敦賀発電所2号機の安全性に関する総合評価(ストレステスト)一次評価結果の報告に係る正誤表(1/4)

5. 個別評価項目に対する評価方法及び評価結果

添付 5.1.19 各影響緩和機能のフォールトツリー (地震: SFP燃料損傷) (1/10)

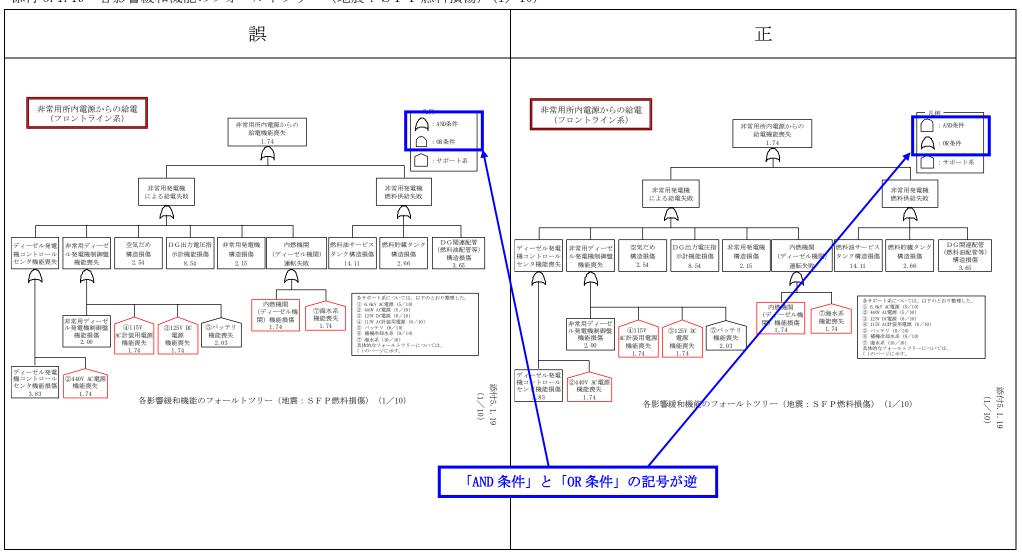
敦賀発電所2号機の安全性に関する総合評価(ストレステスト)一次評価結果の報告に係る正誤表(2/4)

添付 5.2.8 各影響緩和機能のフォールトツリー (津波:炉心損傷) (1/26)

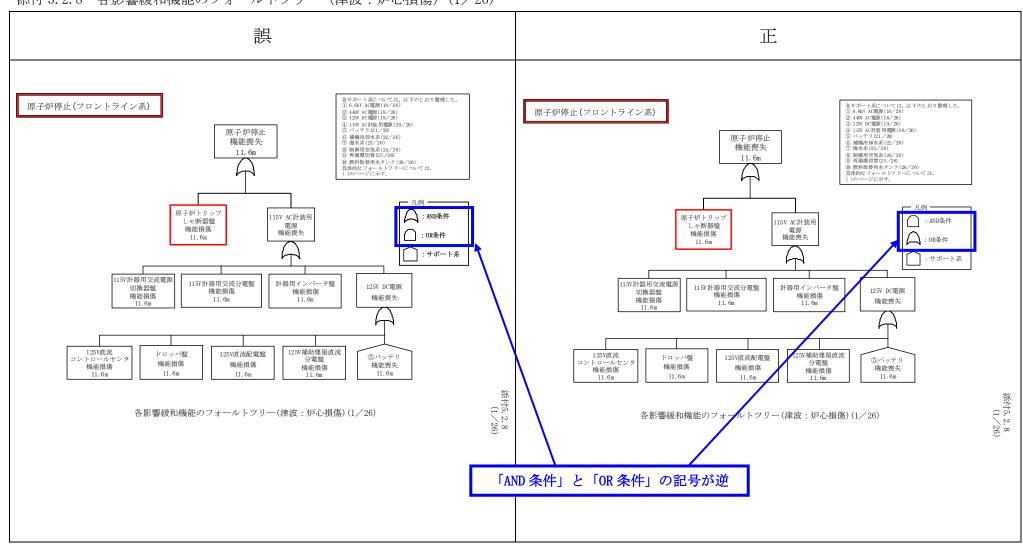
敦賀発電所2号機の安全性に関する総合評価(ストレステスト)一次評価結果の報告に係る正誤表(3/4)
